建设工程消防设计常见错误

(2024年3月版)

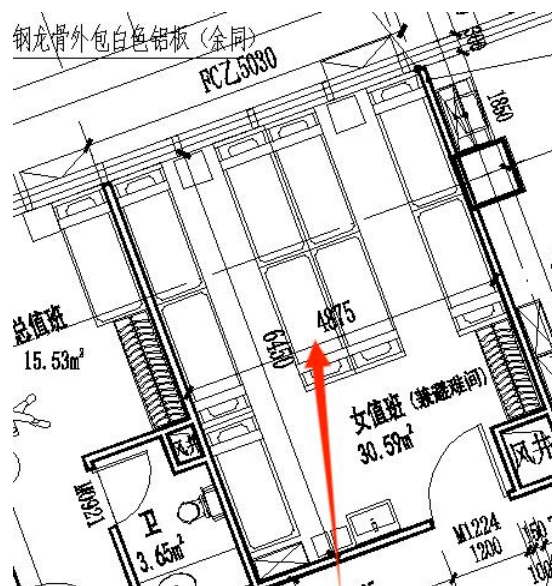
1.0.7 高层病房每个护理单元的避难间净面积小于 25 m²。

案例：某医院高层病房楼设避难间，但避难间扣除家具面积后净使用面积不足 25.0 m²。

依据：《建筑防火通用规范》GB 55037-2022 第 7.4.8 条 医疗建筑的避难间设置应符合下列规定：3 每间避难间服务的护理单元不应大于 2 个，每个护理单元的避难区净面积不应小于 25.0 m²；

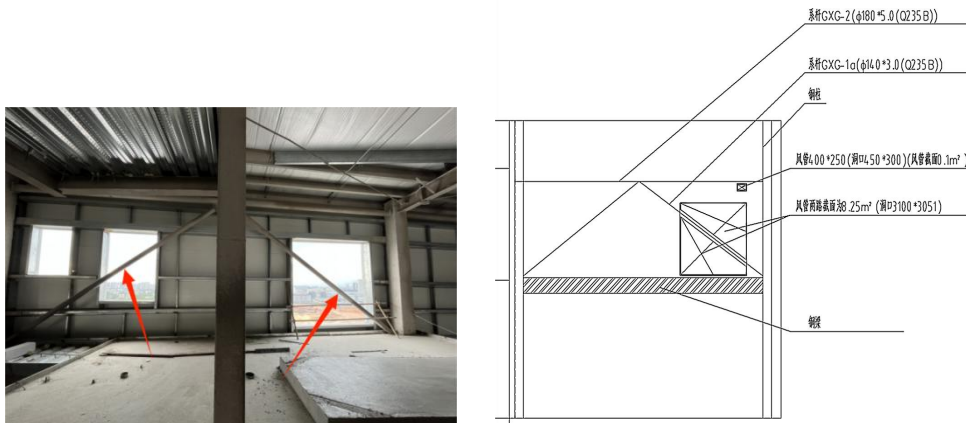
1.0.10 消防救援口设计不满足要求。

案例 2：消防救援窗内侧有柱间支撑结构，导致消防救援窗洞口尺寸不满足规范要求。

3 消防救援口的净高度和净宽度均不应小于 1.0m；

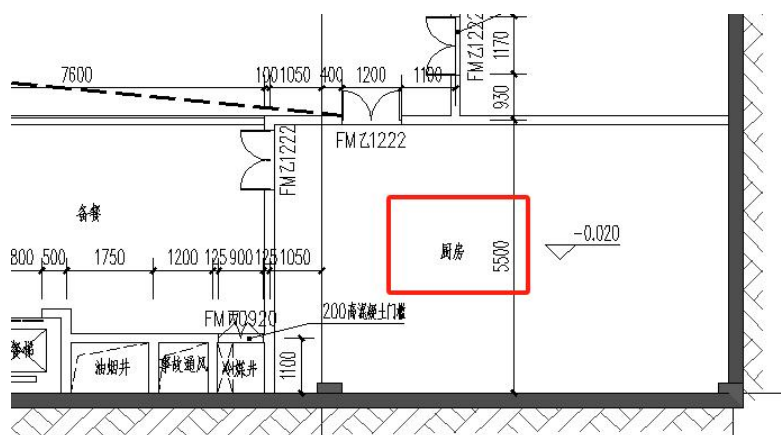
案例：某商业建筑地下室设置厨房区域，无自然通风和防爆泄压条件。

依据：《建筑防火通用规范》GB 55037-2022 第 4.3.12 条 建筑内使用天然气的部位应便于通风和防爆泄压。

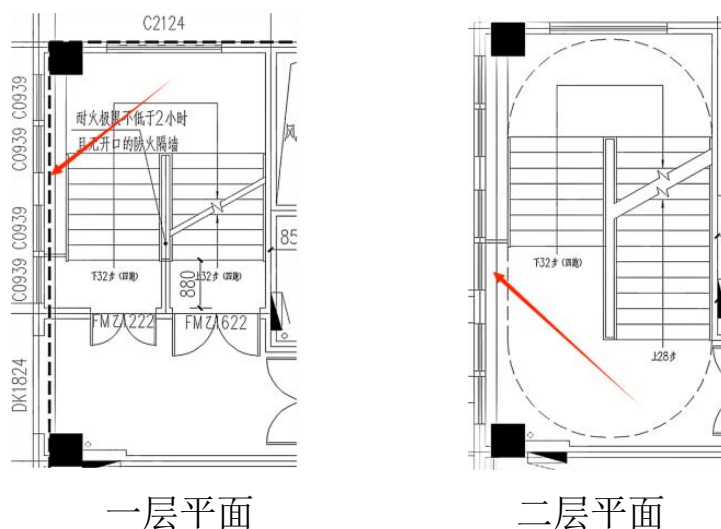
案例 2：某医院综合楼，楼梯间侧墙开通窗，梯板在墙内侧，窗的部位未进行防火封堵，形成地上地下楼梯贯通。

套内的自用楼梯外，建筑的地下或半地下室、平时使用的人民防空工程、其他地下工程的疏散楼梯间应符合下列规定：3 地下楼层的疏散楼梯间与地上楼层的疏散楼梯间，应在直通室外地面的楼层采用耐火极限不低于2.00h且无开口的防火隔墙分隔。

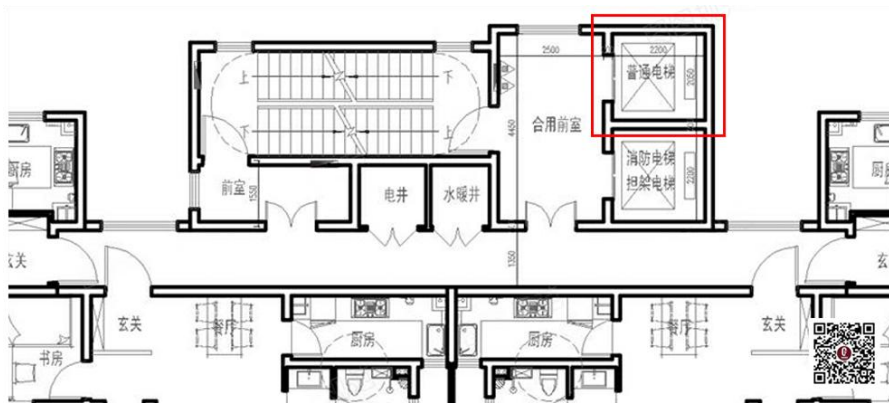
1.0.18 消防电梯前室内布置普通客梯，没有相应加强措施。

案例：某住宅消防电梯合用前室内布置普通电梯。

依据：《建筑防火通用规范》GB 55037-2022 第 7.1.13 条 设置在消防电梯或疏散楼梯间前室内的非消防电梯，防火性能不应低于消防电梯的防火性能。

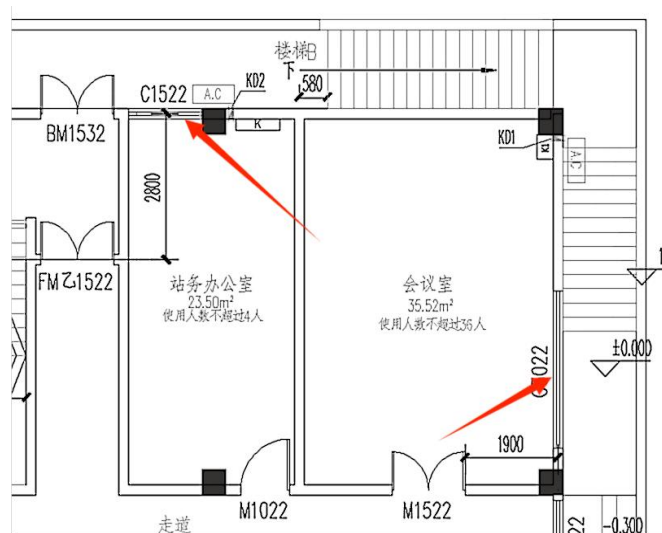
1.0.19 室外疏散楼梯周边 2.0m 范围内随意开设门窗洞口。

案例：某办公楼二层设置室外疏散楼梯，周边墙上随意开窗，不满足规范要求。

依据：《建筑防火通用规范》GB 55037-2022 第 7.1.11 条 室外疏散楼梯应符合下列规定：3 除疏散门外，楼梯周围 2.0m 内的墙面上不应设置其他开口，疏散门不应正对梯段。

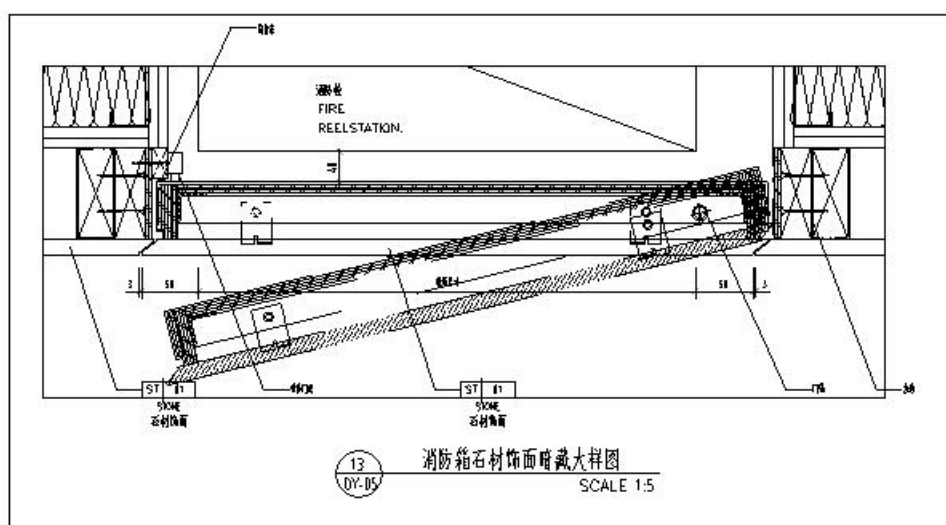
1.0.21 消火栓门暗装，饰面做法不满足规范要求。

案例：消火栓暗藏，且消火栓箱门与周边墙面用同一石材饰面，未在消火栓箱门表面设置反光标志。

依据：《建筑内部装修设计防火规范》GB 50222-2017 第 4.0.2 条 建筑内部消火栓箱门不应被装饰物遮掩，消火栓箱门四周的装修材料颜色应与消火栓箱门的颜色有明显区别或在消火栓箱门表面设置反光标志。

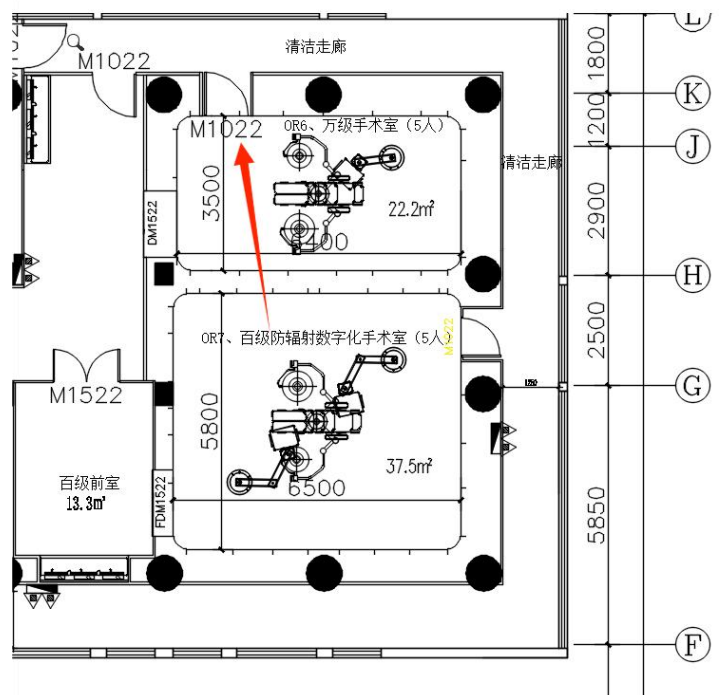
案例 2：某医院手术室、储藏间（污物间、工具间），贵重精密医疗装备用房（负一层 CT 扫描间）未采用乙级防火门。

依据：《建筑防火通用规范》GB 55037-2022 第 4.1.3 条 下列场所应采用防火门、防火窗、耐火极限不低于 2.00h 的防火隔墙和耐火极限不低于 1.00h 的楼板与其他区域分隔：

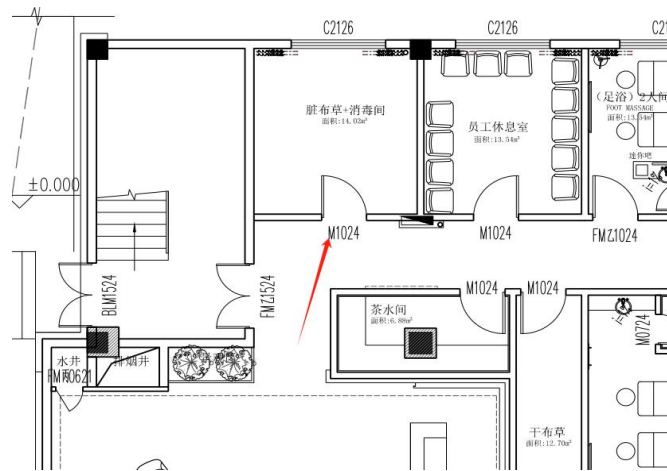
1.0.23 布草间未做防火分隔。

案例：某酒店装修工程布草间属于民用建筑内的附属库房，但仅用普通门与其他部位分隔。

依据：《建筑设计防火规范》GB 50016-2014（2018年版）第6.2.3条
 建筑内的下列部位应采用耐火极限不低于2.00h的防火隔墙与其他部位分隔，墙上的门、窗应采用乙级防火门、窗，确有困难时，可采用防火卷帘，但应符合本规范第6.5.3条的规定：4 民用建筑内的附属库房，剧场后台的辅助用房。

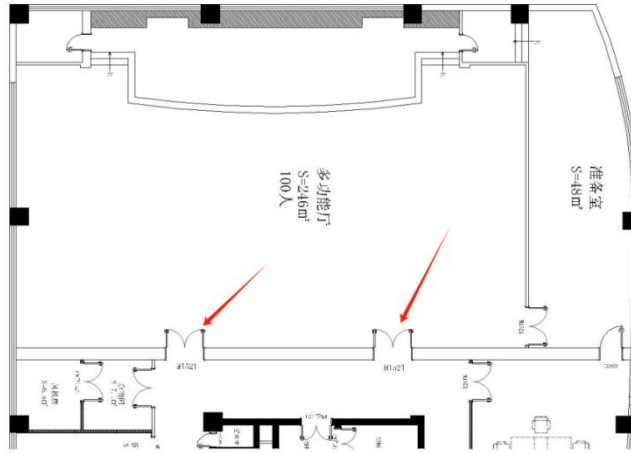
案例 1：某办公楼多功能厅使用人数 100 人，房间疏散门未朝疏散方向开启。

依据：《建筑防火通用规范》GB 55037-2022 第 7.1.6 条 除设置在丙、丁、戊类仓库首层靠墙外侧的推拉门或卷帘门可用于疏散门外，疏散出口门应为平开门或在火灾时具有平开功能的门，且下列场所或部位的疏散出口门应向疏散方向开启：4 其他建筑中使用人数大于 60 人的房间或每樘门的平均疏散人数大于 30 人的房间。

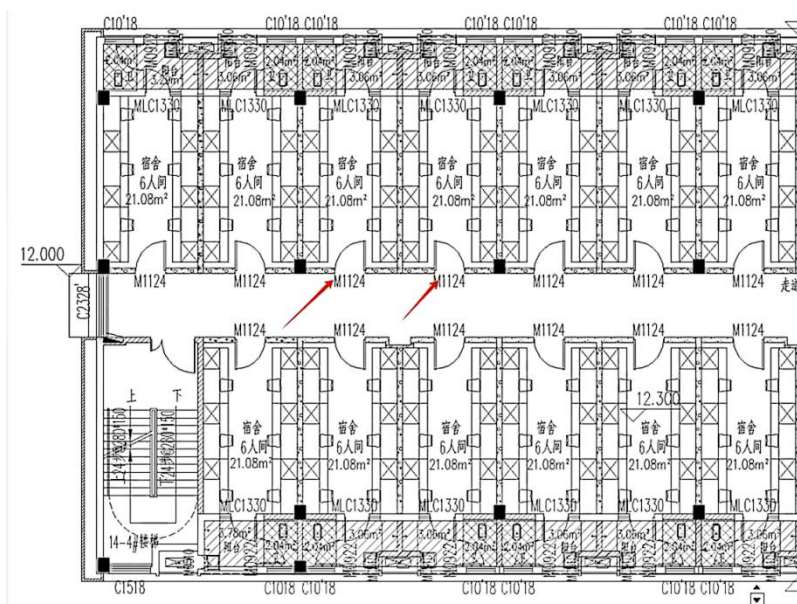
1.0.26 宿舍门未采用自动关闭且具有烟密闭的门。

案例：某学生宿舍房间门未明确采用自动关闭且具有烟密闭性能的门。

依据：《建筑防火通用规范》GB 55037-2022 第 6.4.1 条 宿舍的居室、老年人照料设施的老年人居室、旅馆建筑的客房开向公共内走廊或封闭式外走廊的疏散门，应在关闭后具有烟密闭的性能。宿舍的居室、旅馆建筑的客房的疏散门，应具有自动关闭的功能。

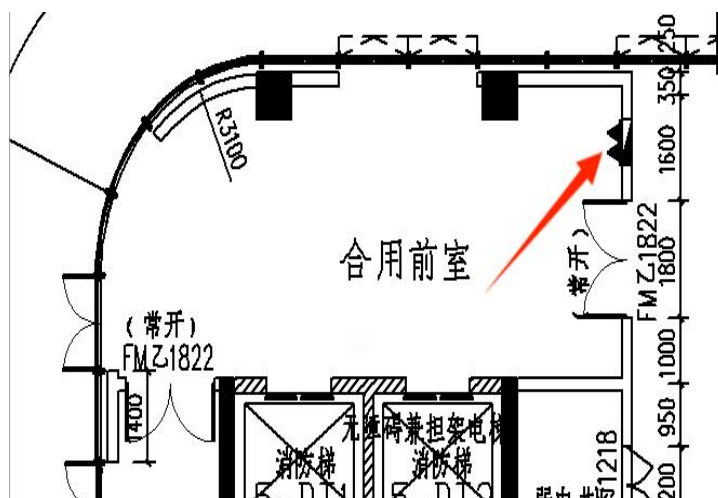
案例：某建筑合用前室内将消火栓嵌入墙体后，造成墙体贯穿，前室墙体不满足耐火极限 2.0h 的规范要求。

依据：《建筑设计防火规范》GB 50016-2014（2018年版）第 5.1.2 条 建筑耐火等级为一、二级时，楼梯间和前室的墙、电梯井的墙、住宅建筑单元之间的墙和分户墙，其耐火极限不应低于 2.0h。

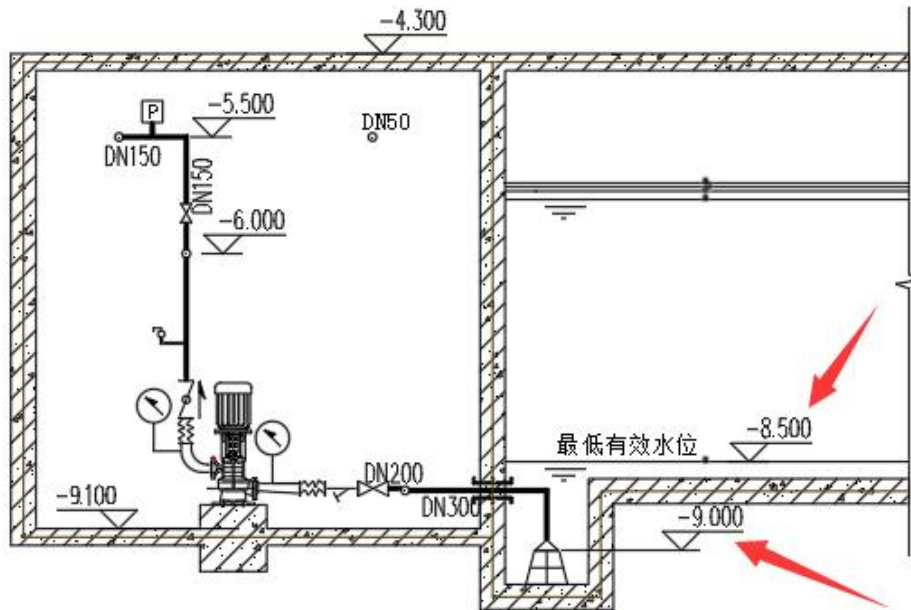
案例：某居住小区消防水池及泵房详图中，消防水泵的吸水管喇叭口在消防水池最低有效水位下的淹没深度仅为 500mm，不满足消防水泵在最低水位运行安全的要求。

依据：《消防给水及消火栓系统技术规范》GB 50974-2014 第 5.1.13 条第 4 款 消防水泵吸水口的淹没深度应满足消防水泵在最低水位运行安全的要求，吸水管喇叭口在消防水池最低有效水位下的淹没深度应根据吸水管喇叭口的水流速度和水力条件确定，但不应小于 600mm，当采用旋流防止器时，淹没深度不应小于 200mm；《消防设施通用规范》GB 55036-2022 第 3.0.8 条第 3 款 消防水池的出水管应保证消防水池有效容积内的水能被全部利用，水池的最低有效水位或消防水泵吸水口的淹没深度应满足消防水泵在最低水位运行安全和实现设计出水量的要求。

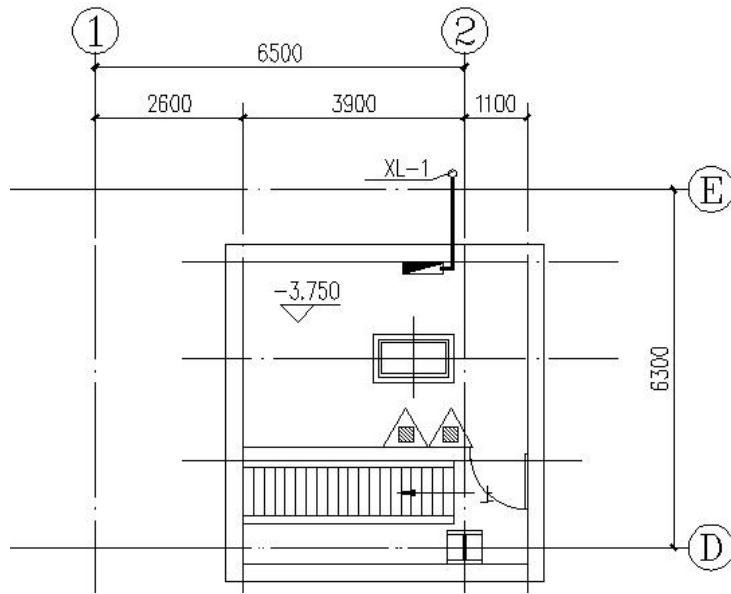
案例：某工业项目沥青熔化车间-3.750 标高层平面仅有 1 支消火栓的 1 股充实水柱扑救。

依据：《消防给水及消火栓系统技术规范》GB 50974-2014 第 7.4.6 条 室内消火栓的布置应满足同一平面有 2 支消防水枪的 2 股充实水柱同时达到任何部位的要求，但建筑高度小于或等于 24.0m 且体积小于或等于 5000m³ 的多层仓库、建筑高度小于或等于 54m 且每单元设置一部疏散楼梯的住宅，以及本规范表 3.5.2 中规定可采用 1 支消防水枪的场所，可采用 1 支消防水枪的 1 股充实水柱到达室内任何部位。

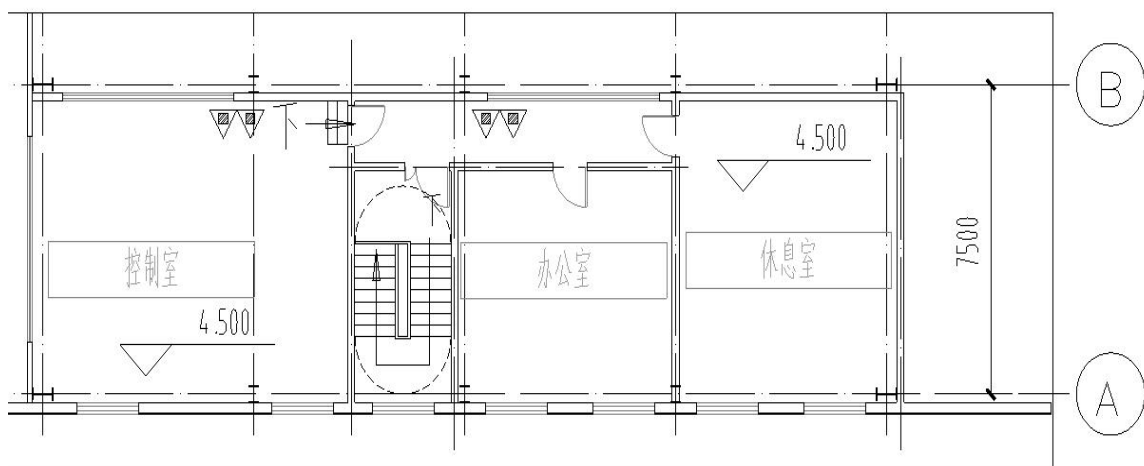
案例：某工业项目硅碳车间 4.500 标高夹层未设置室内消火栓。

依据：《消防设施通用规范》GB 55036-2022 第 3.0.5 第 3 款 在设置室内消火栓的场所内，包括设备层在内的各层均应设置消火栓。

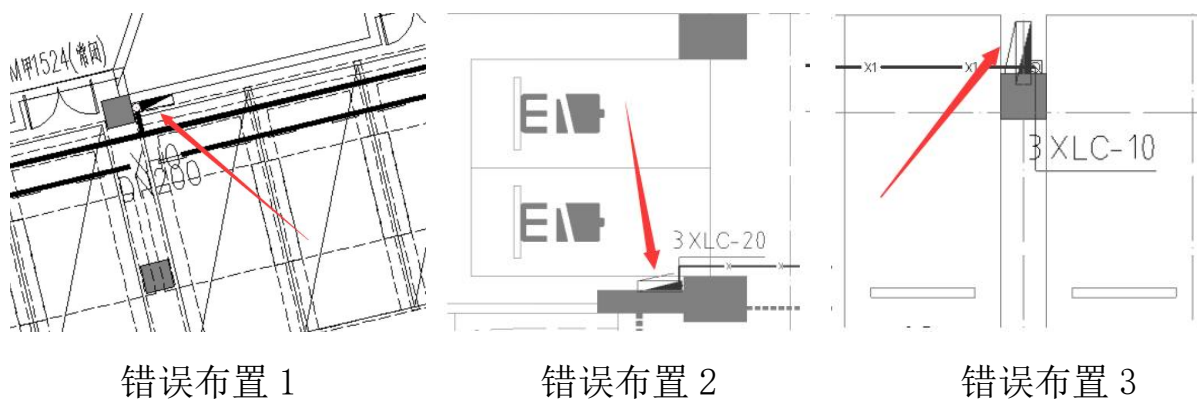
案例：汽车库室内消火栓布置不正确，不方便使用。

依据：《消防给水及消火栓系统技术规范》GB 50974-2014 第 7.4.7 第 3 款 汽车库内消火栓的设置不应影响汽车的通行和车位的设置，并确保消火栓的开启。

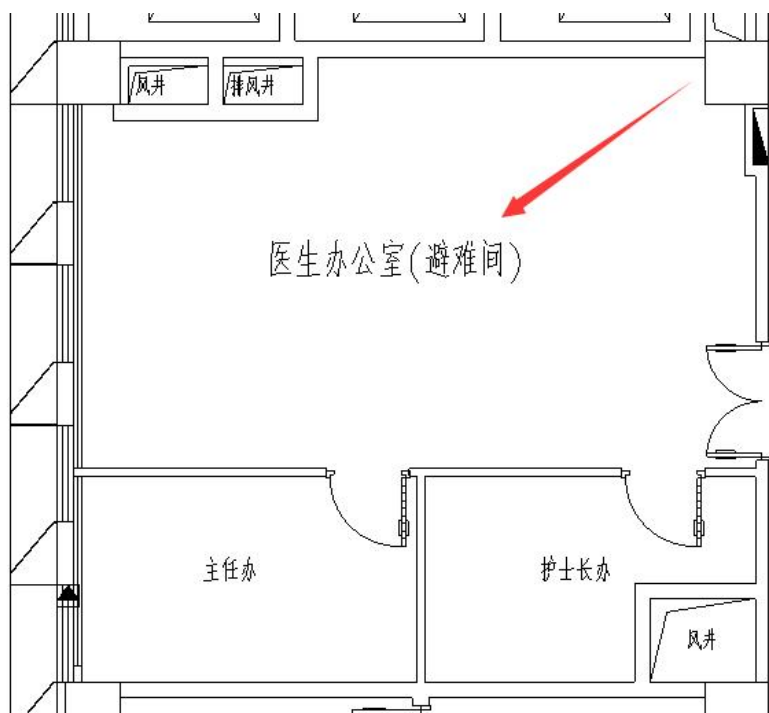
案例：某医院避难间未设置消防软管卷盘。

依据：《建筑防火通用规范》GB 55037-2022 第 7.1.16 条第 7 款 避难间内应设置消防软管卷盘、灭火器、消防专线电话和应急广播。

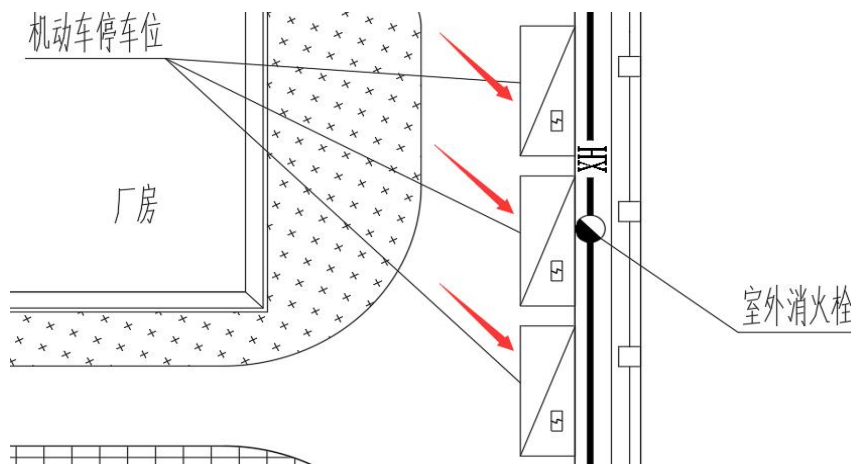
案例：某小区室外消火栓距消防车道边缘 2.5m；某建筑室外消火栓距离建筑外墙 3m。

- 1 市政消火栓距路边不宜小于 0.5m，并不应大于 2.0m；
- 2 市政消火栓距建筑外墙或外墙边缘不宜小于 5.0m；

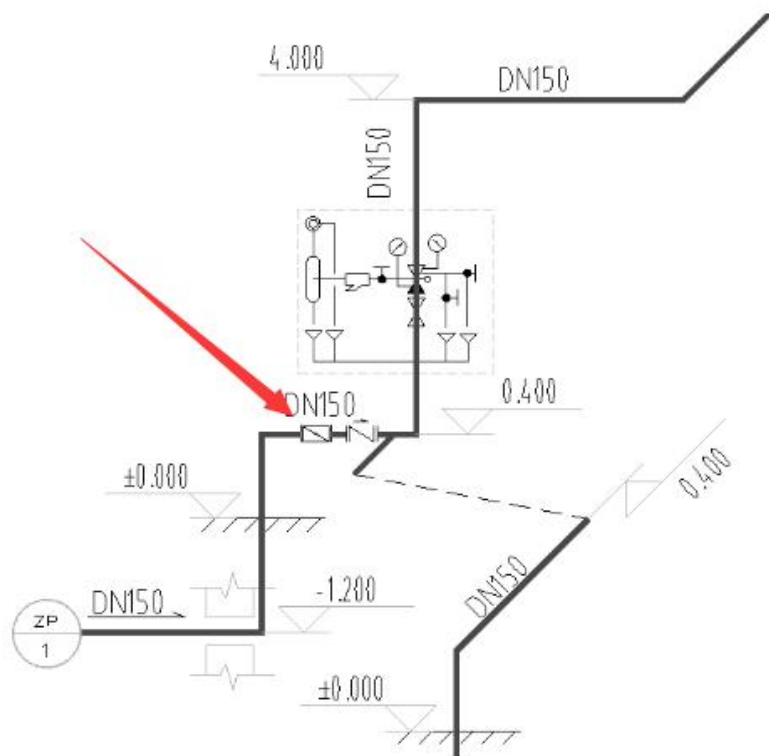
案例：某工业项目喷淋、水幕系统报警阀前供水管采用普通蝶阀。

依据：《消防设施通用规范》GB 55036-2022 第 4.0.7 条 自动喷水灭火系统环状供水管网及报警阀进出口采用的控制阀，应为信号阀或具有确保阀位处于常开状态的措施。

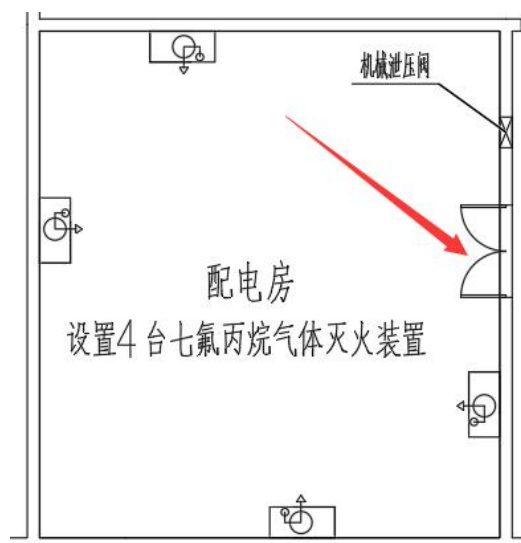
案例：某建筑配电房气体灭火防护区门开向防护区内而不是向疏散方向开启。

依据：《气体灭火系统设计规范》GB 50370-2005 第 6.0.3 条 防护区的门应向疏散方向开启。

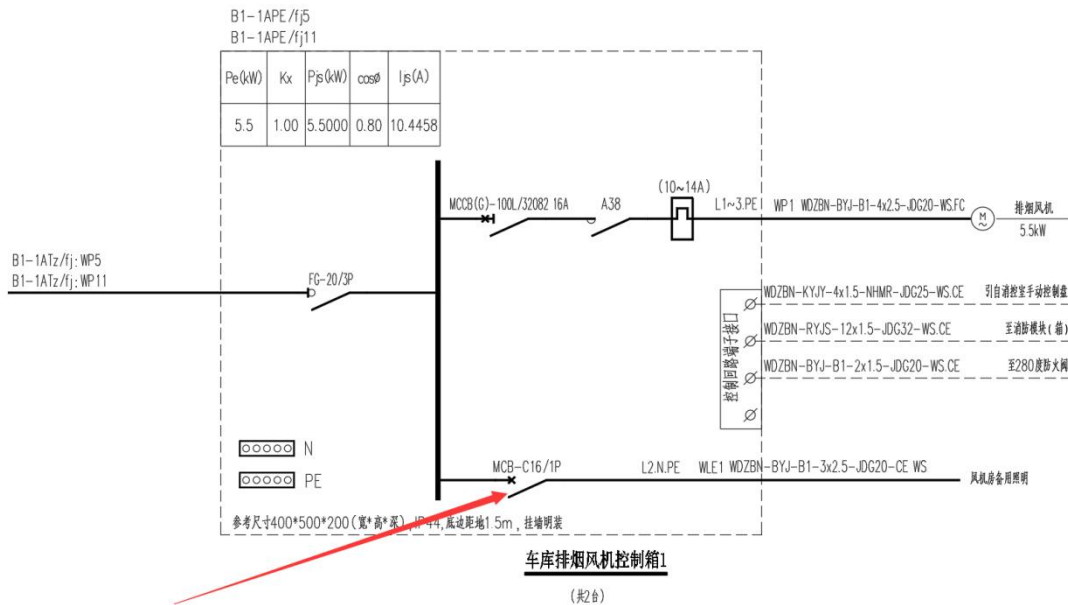
案例：某项目消防风机房备用照明从机房内的风机控制箱取电，不满足要求，应从防火分区双电源切换箱取电。

依据：《建筑防火通用规范》GB 55037-2022 第 10.1.6 条 除按照三级负荷供电的消防用电设备外，消防控制室、消防水泵房的消防用电设备及消防电梯等的供电，应在其配电线路的最末一级配电箱内设置自动切换装置。防烟和排烟风机房的消防用电设备的供电，应在其配电线路的最末一级配电箱内或所在防火分区的配电箱内设置自动切换装置。防火卷帘、电动排烟窗、消防潜污泵、消防应急照明和疏散指示标志等的供电，应在所在防火分区的配电箱内设置自动切换装置。

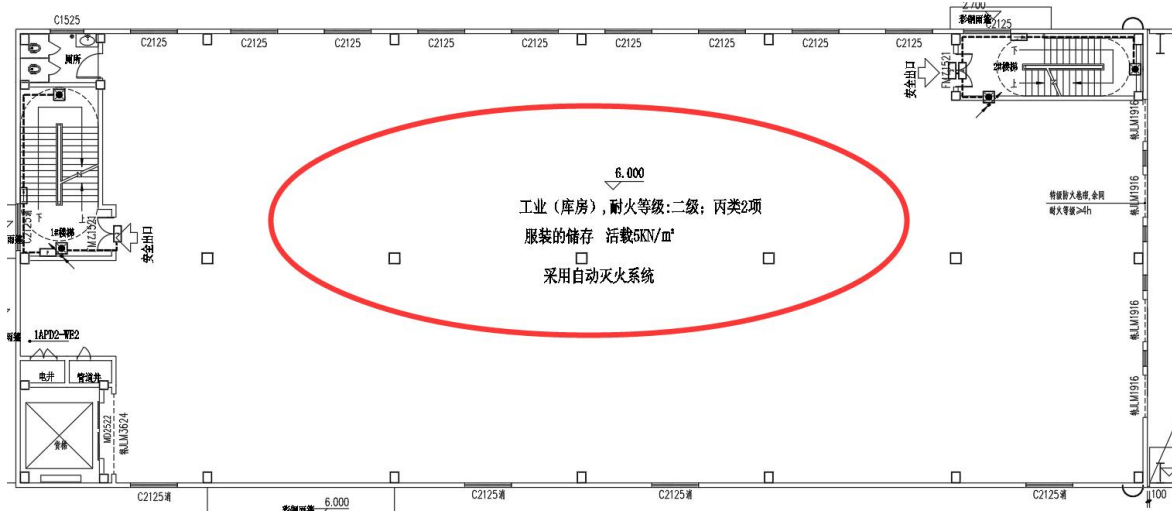
案例：某丙类仓库，没有在疏散路径上设置灯光疏散指示标志。

依据：《建筑防火通用规范》GB 55037-2022 第 10.1.8 条 除筒仓、散装粮食仓库和火灾发展缓慢的场所外，下列建筑应设置灯光疏散指示标志，疏散指示标志及其设置间距、照度应保证疏散路线指示明确、方向指示正确清晰、视觉连续：
